CONSEJO NACIONAL DE OPERACIÓN CNO

Acuerdo No. 725 5 de febrero de 2015

Por el cual se aprueba la incorporación del cambio en los límites de generación y absorción de potencia reactiva de las unidades 1 y 2 de Termocandelaria y las respectivas curvas de carga

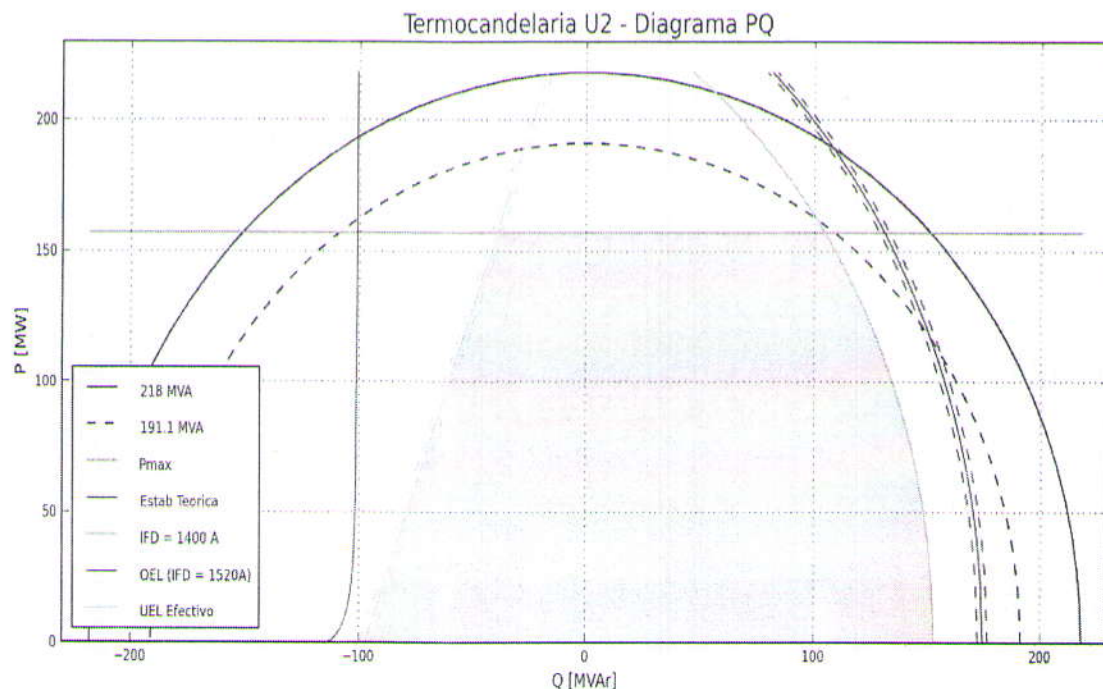
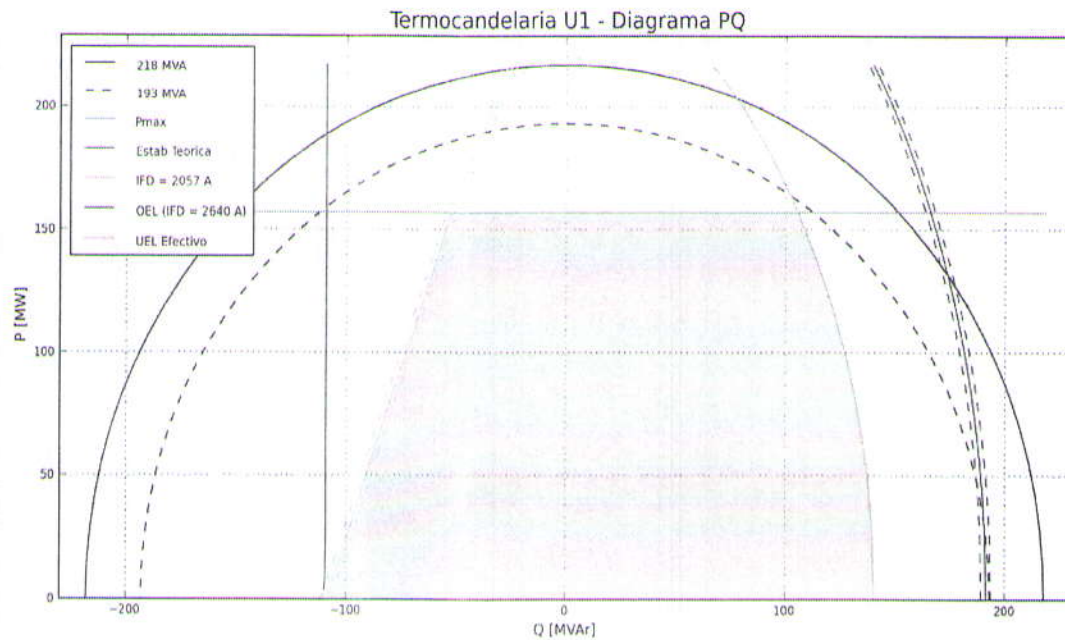
PRIMERO. Aprobar la declaración de una nueva curva operativa de carga para las unidades 1 y 2 de Termocandelaria, en la que se define la capacidad para entrega y absorción de potencia reactiva de la unidad en función de la potencia activa generada.

SEGUNDO. Aprobar la modificación de los valores máximos para entrega y absorción de potencia reactiva de la unidad 1 y 2 de Termocandelaria, a la potencia efectiva neta de la unidad de generación correspondiente.

Punto	Potencia activa [MW]	Valor actual [MVar]	Valor nuevo [MVar]
Punto 1	157	0	-52
Punto 2	120	0	-66
Punto 3	65	-60	-85
Punto 4	157	0	105
Punto 5	120	0	120
Punto 6	65	60	135

Punto	Potencia activa [MW]	Valor actual [MVar]	Potencia reactiva [MVar]
Punto 1	157	0	-37
Punto 2	120	0	-57
Punto 3	65	-60	-72
Punto 4	157	0	104
Punto 5	120	0	126
Punto 6	65	60	145
